Stadt Brunsbüttel

Vorhabenbezogener Bebauungsplan Nr. 84 (Vorhaben- und Erschließungsplan) „Verdichtung des Windparks Westerbelmhusen“

Übersicht der Stellungnahmen aus der Beteiligung der Behörden und sonstigen Träger öffentlicher Belange gem. § 4 Abs. 1 BauGB und der Beteiligung der Öffentlichkeit gem. § 3 Abs. 1 BauGB

Stand: 30.11.2020

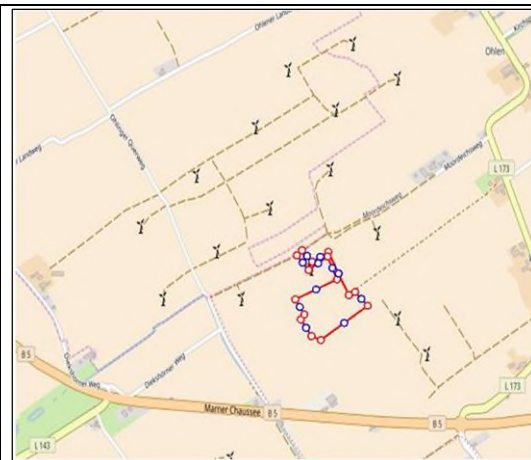
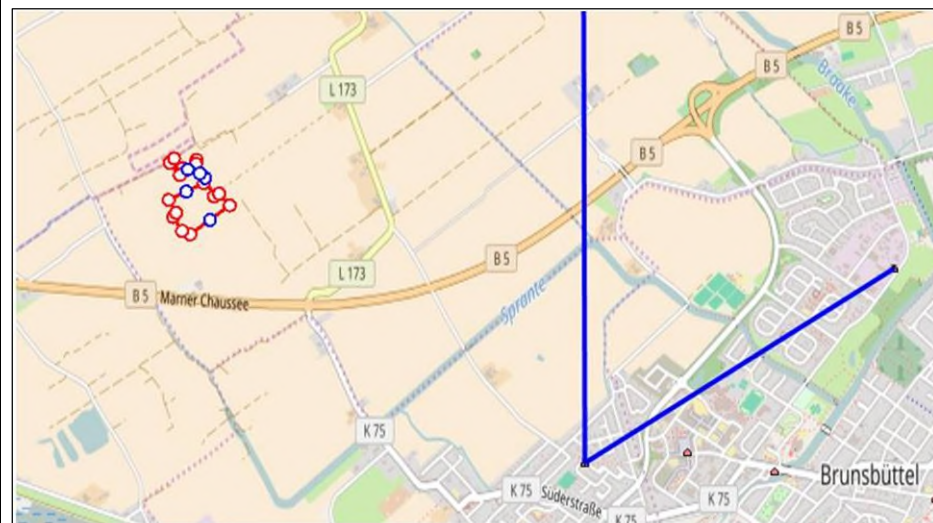
<p>B45. Deutsche Telekom Technik GmbH, Richtfunk-Trassenauskunft Schreiben vom 23.06.2020</p>	
<p>Im Bereich des markierten Projektgebietes verläuft keine von unseren Richtfunkstrecken. Die benachbarten Richtfunktrassen haben genügend Abstand zum Planungssektor.</p> <p>Daher bestehen von unserer Seite keine Einsprüche gegenüber den Planungen.</p> <p>Die Telekom hat auch bei der Fa. Ericsson Services GmbH weitere Verbindungen angemietet. Die Daten dieser Strecken stehen uns leider nicht zur Verfügung.</p> <p>Wir weisen darauf hin, dass diese Stellungnahme nur für Richtfunkverbindungen des Telekom – Netzes gilt. Bitte beziehen Sie, falls nicht schon geschehen, die Firma Ericsson Services GmbH, in Ihre Anfrage ein. Bitte richten Sie diese Anfrage an:</p> <p>Ericsson Services GmbH, Prinzenallee 21, 40549 Düsseldorf oder per Mail an bauleitplanung@ericsson.com</p> <p><i>Redaktionelle Anmerkung: Dem Schreiben (E-Mail) beinhaltet zwei Abbildungen, die im Folgenden aufgeführt sind.</i></p>	<p>Kenntnisnahme</p> <p>Kenntnisnahme</p> <p>Kenntnisnahme Die Beteiligung der genannten Fa. Ericsson Services GmbH ist erfolgt (siehe B11).</p>

Kenntnisnahme

Planzeichnung und Begründung werden nicht geändert.
